**Proposition de complément 12 à la version originale
du Règlement n° 99 (Sources lumineuses à décharge)****Communication du Groupe de travail de l'éclairage
et de la signalisation lumineuse***

Complément 12 à la version originale du Règlement n° 99 (sources lumineuses à décharge)

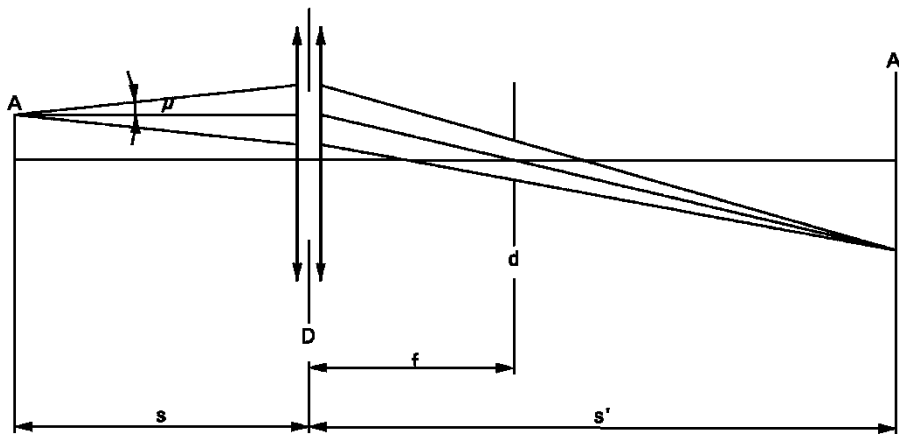
Annexe 5, modifier comme suit :

« Annexe 5

Dispositif optique pour mesurer la position et la forme de l'arc et la position des électrodes¹

La source lumineuse à décharge doit être placée comme indiqué dans le croquis principal de la catégorie correspondante.

Un système optique doit projeter sur un écran une image réelle A' de l'arc A à un grossissement qui sera de préférence $M = s'/s = 20$. Le système optique doit être aplanétique et achromatique. Un diaphragme d , situé dans la distance focale f du système optique, assurera une projection de l'arc selon les directions quasiment parallèles au point d'observation. Pour que l'angle de la demi-divergence ne dépasse pas $\mu = 0,5^\circ$, le diamètre du diaphragme ne doit pas dépasser $d = 2f \tan(\mu)$ compte tenu de la focale du système optique. Le diamètre utile du système optique ne doit pas dépasser :

$D = (1 + 1/M)d + c + (b_1 + b_2)/2$. (c , b_1 et b_2 sont indiqués sur les feuilles prescrivant la position des électrodes).
